Commissione Tecnica PNRR - PNIEC

Parere n. 333 del 13/6/2024

Progetto	<p>Progetto di un impianto fotovoltaico a terra collegato alla RTN della potenza nominale di 96,152 MWp, in località "Serra Taccori", Comune di Uta (CA)</p> <p>ID_VIP: 9095</p>
Proponente	<p>Diomede S.r.l.</p>

Figura. Inquadramento dell’area di progetto. Nel rettangolo giallo è riportata l’immagine 1.4 estratta dalla relazione illustrativa a pag. 5 (elaborazione della Commissione in base ai dati vettoriali trasmessi dal Proponente).

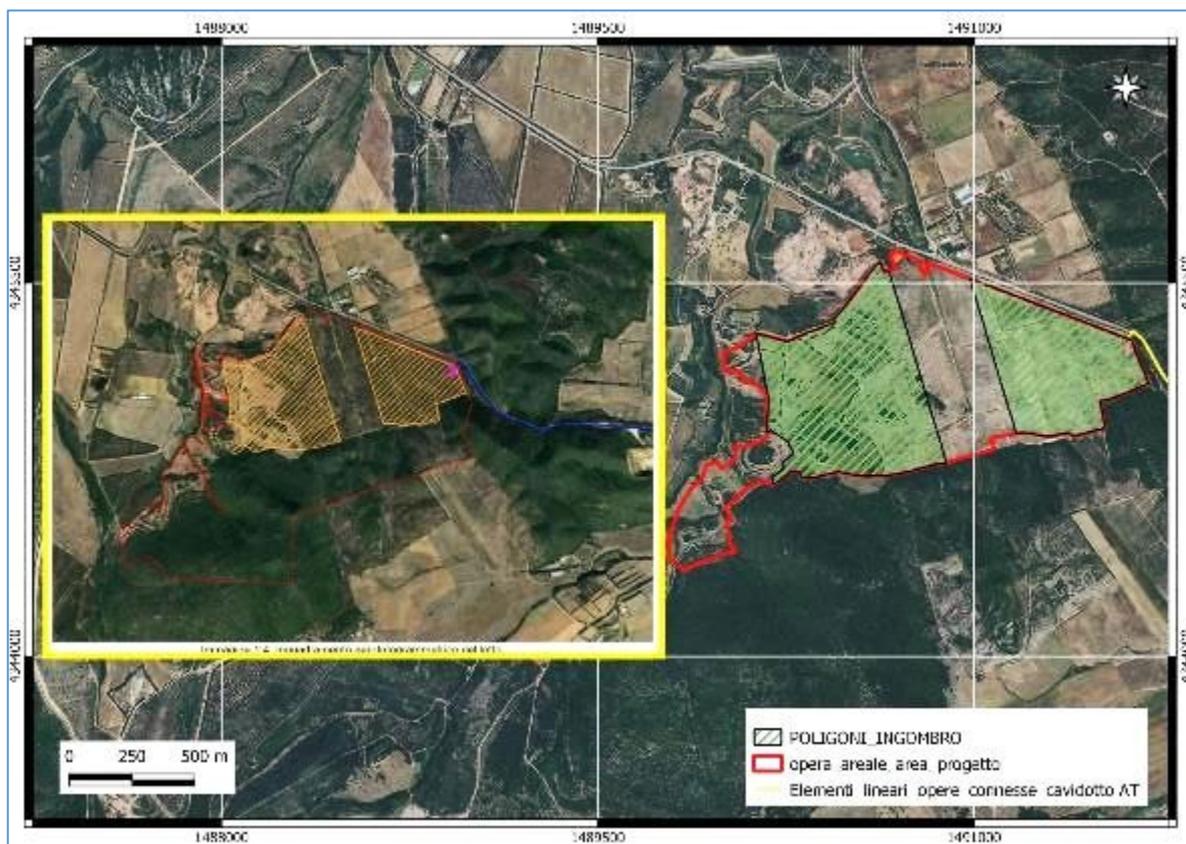
1. Incoerenza della superficie indicata nella relazione illustrativa RELAPROG001_INT.pdf e la superficie relativa al poligono vettoriale fornito dell'area di impianto. A pag. 4 è indicata una superficie di circa 220 ettari mentre dai dati vettoriali forniti è di circa 102 ettari.
2. Incoerenza tra le immagini 1.3 ed 1.4 riportate a pag. 5 della relazione illustrativa ed i dati vettoriali trasmessi, come è possibile evincere dalla sottostante immagine. Tale incoerenza è stata riscontrata anche nelle immagini riportate nel Quadro Progettuale del SIA (es: rif. fig. 3 pag.11).
